**伊方発電所 3号機
新規制基準への適合性確認申請に係る
原子力規制委員会の審査状況について**

平成25年11月7日
四国電力株式会社

4. 審査における主な指摘事項と当社の対応（1）

基準地震動評価結果

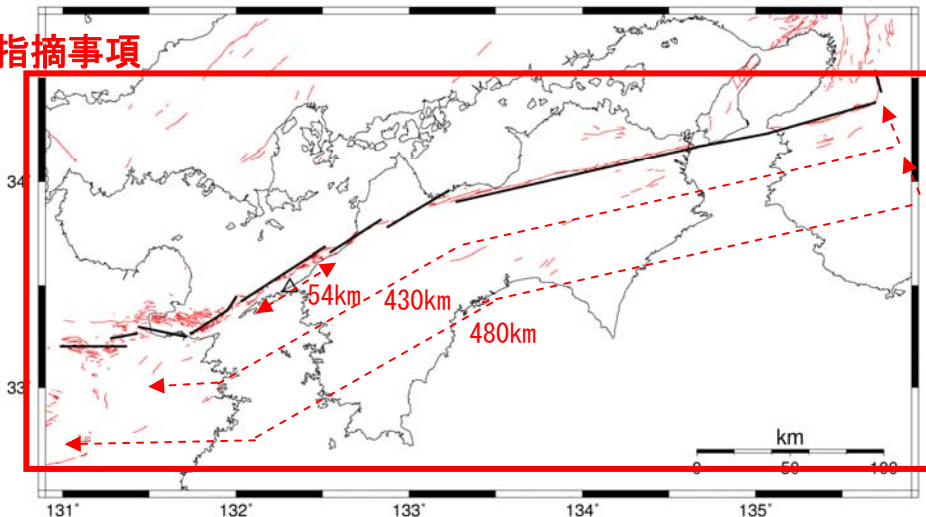
項目	主な指摘事項	申請時のスタンス	対応状況
設計 基準 (地盤・ 地震 関係)	・基準地震動として想定している敷地 前面海域の断層群について、地震 調査研究推進本部が想定したより 長い連動ケースなどを基本ケースと して検討すること	・敷地前面海域の断層群については、地質調査等 の結果、発電所への影響が最も大きいと想定され る長さ54kmを基本モデルとして設定 ・地震調査研究推進本部が想定したより長い連動 ケースについては、不確かさとして考慮して地震動 評価を実施し、基準地震動に収まることを確認	・敷地前面海域断層群について、最大の 長さである480kmを基本ケースに採用 した場合の検討を実施し、基準地震動に 収まることを確認 ・現在、審査会合のコメントを受けて、追加 評価を実施中

敷地前面海域断層群について、最大長さである480kmを基本ケースとして、不確かさ(応力降下量、断層傾斜角、破壊伝播速度)を考慮

追加評価として、断層長さ480km（中央構造線断層帯と別府一万年山断層帯の連動）を基本ケースとした場合にも、基準地震動に収まることを確認。
現在、審査会合のコメントを受けて、追加評価を実施中。

図-1 敷地周辺で考慮する津波波源の位置

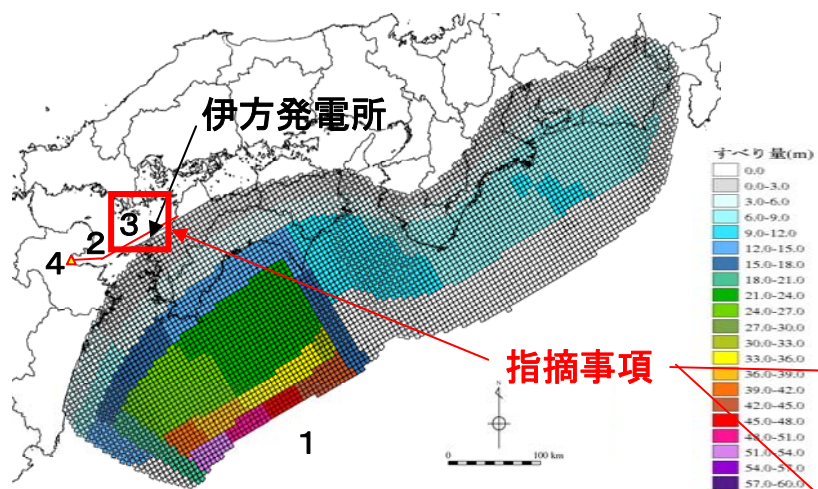
項目	主な指摘事項	申請時のスタンス	対応状況
設計基準 (津波関係)	<ul style="list-style-type: none"> 基準津波の波源として想定している敷地前面海域の断層群について、連動を考慮した波源を基本ケースとすること 	<ul style="list-style-type: none"> 敷地前面海域の断層群については、地質調査等の結果、発電所への影響が最も大きいと想定される長さ54kmを基本モデルとして設定 地震調査研究推進本部が想定したより長い連動ケースについては、不確かさとして考慮して津波評価を実施し、基準津波に収まることを確認 	<ul style="list-style-type: none"> 敷地前面海域断層群について、最大の長さである480kmを踏まえた上で、津波に影響を及ぼす海域部の全長約130kmについて、重畳を含めた追加解析を実施 現在、審査会合のコメントを受けて、追加評価を実施中

追加評価の結果、敷地前面海域の断層群の地震による津波高さは、地すべり津波を下回ることを確認。
重畳についても敷地高さを充分下回ることを確認。
現在、審査会合のコメントを受けて、追加評価を実施中。

緊急時対策所換気空調系統概略図

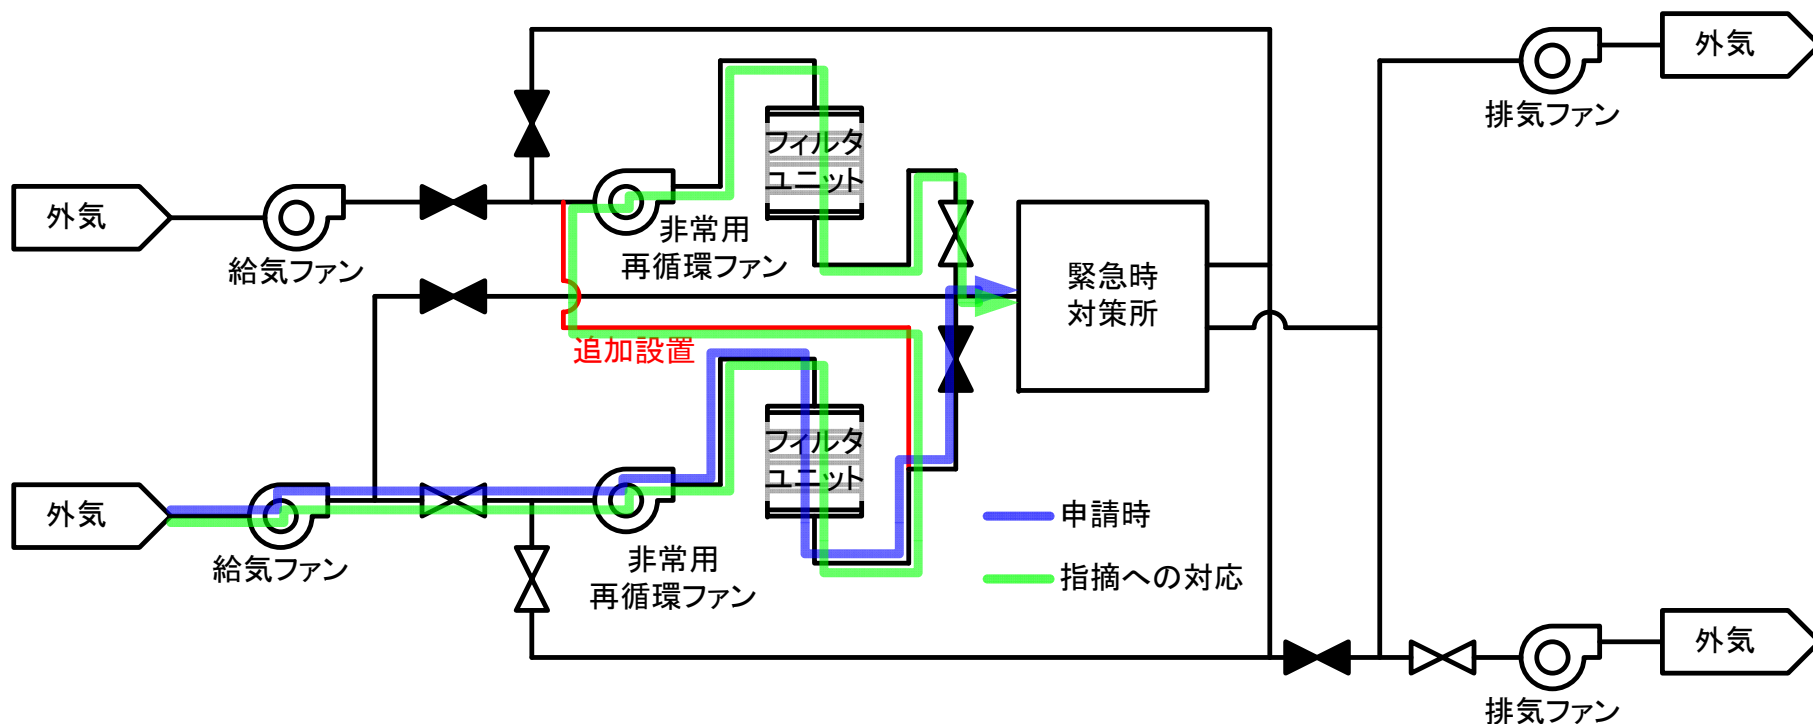
項目	主な指摘事項	申請時のスタンス	対応状況
設計基準 (プラント 関係)	<ul style="list-style-type: none"> 全面マスクを着用して事故対応を行うことは、動きが著しく制限されるため、マスクを着用せずに活動できるように、改善すること。 	<ul style="list-style-type: none"> 伊方発電所における風向から考えると、マスク着用の必要性は低いですが、審査ガイドに基づき、緊急時対策所の方向に風が吹く最も厳しい状況を想定する。その想定により、プルーム※通過時等にマスク着用の防護措置を講じるものとし、内部被ばくの低減効果を考慮したうえで、100mSv/7日という判断基準を満足(約14mSv/7日)することを確認している。 ※気体状の放射性物質が大気中を雲のような塊となって流れる現象。 	<ul style="list-style-type: none"> 緊急時対策所の居住性に係る被ばく評価において、マスクの着用無しで100mSv/7日という判断基準を満足するよう、緊急時対策所のフィルタユニットを直列に接続し、多段化することにより、緊急時対策所内に侵入する放射性物質の低減を図る。 (対策工事は11月末完了の予定) 対策により、マスク無しで約37mSv/7日という評価結果。
